**ENMIENDA A LOS PLIEGOS DE LICITACIÓN PÚBLICA NACIONAL BIDIII-RSND-AUT-EEQ-OB-004
"MEJORA DE LA INFRAESTRUCTURA DE COMUNICACIONES PARA LA AUTOMATIZACIÓN DE
SUBESTACIONES DE DISTRIBUCIÓN DE LA EMPRESA ELÉCTRICA QUITO"**

BIDIII-RSND-AUT-EEQ-OB-004

ENMIENDA NRO. 1

DIAGRAMA DE RED

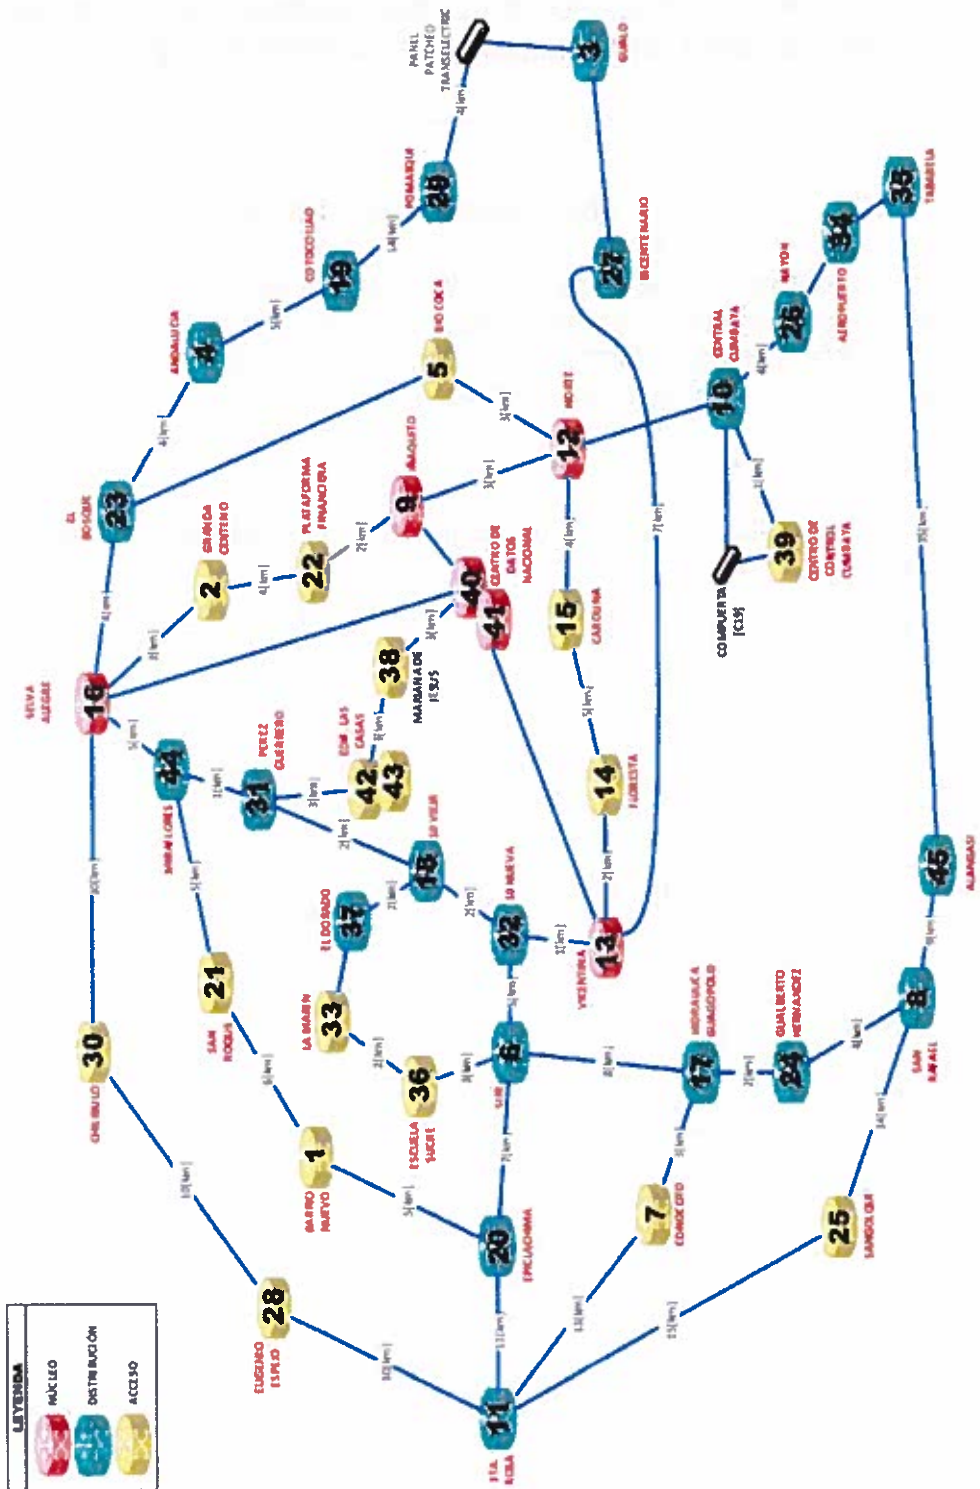
Los posibles oferentes deberán considerar en la presentación de las ofertas los siguientes diagramas:
